PROJEKTE ZUR EMISSIONSVERMINDERUNG IM INLAND VALIDIERUNGSBERICHT

Wärmeverbund ab ARA, Küsnacht ZH

Dokumentversion	1
Datum	27.04.2015

**PROJEKTE ZUR EMISSIONSVERMINDERUNG IM INLAND
CHECKLISTE ZUR VALIDIERUNG**

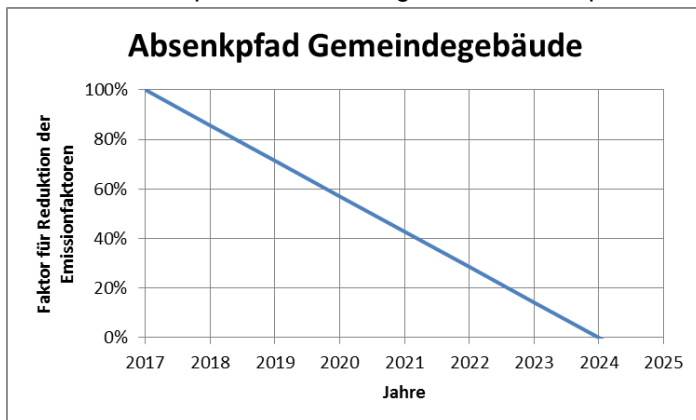
Bitte erläutern Sie, wie festgelegt/kontrolliert wird, welche Bezüger MFH und welche EFH. Wie wird der Heizungstyp für jedes Objekt erfasst? Betrifft auch das Monitoring wenn neue Objekte dazukommen.

Es liegen zum jetzigen Zeitpunkt keine Bestätigungen vor, dass ausgewiesene Schlüsselkunden weiterhin mit Gas heizen würden. Das obige Zitat kommt für uns keiner Bestätigung gleich. Werden Sie noch eine Bestätigung nachreichen?

- Die Wärmekosten für die Bezüger müssen auf einem konkurrenzfähigen Niveau sein, damit überhaupt angeschlossen wird, resp. der Anschluss „lohnend“ ist. Wenn keine Zertifikate ausgestellt werden, muss ein höherer Wärmepreis verlangt werden, worauf weniger Bezüger anschliessen. Dies wiederum führt erneut zu einem höheren Wärmepreis, da die wirtschaftliche Anschlussdichte nicht erreicht werden kann, worauf noch weniger Leute anschliessen. Am Ende dieser Kette steht der Entschluss, das Projekt nicht durchzuführen.
 - Ob ein Bezüger zur Gruppe MFH oder EFH gehört, wurde Anhand mehrerer Quellen festgelegt:
- Begehungen vor Ort und Luftbilder
- Mehrere Telefonbucheinträge pro Liegenschaft wird MFH zugeteilt
- Angaben von Bauherr

- Der Heizungstyp für jedes Objekt wurde wie folgt erfasst:
Der Projekteigner (Werke am Zürichsee) weiss als Gaslieferant, welche Gebäude angeschlossen sind. Diese Daten wurden zur Vergütung gestellt und sind in die Objektliste mit eingeflossen. Es wurde angenommen, dass diese gemäss Angabe im Energieplan Küsnacht 39% des Gesamtenergiebedarfs im Perimeter ausmachen. Die Wärme der anderen Gebäude wird gemäss Angabe im Energieplan Küsnacht zu 49% mit Ölheizungen und 12% CO₂-frei erzeugt.
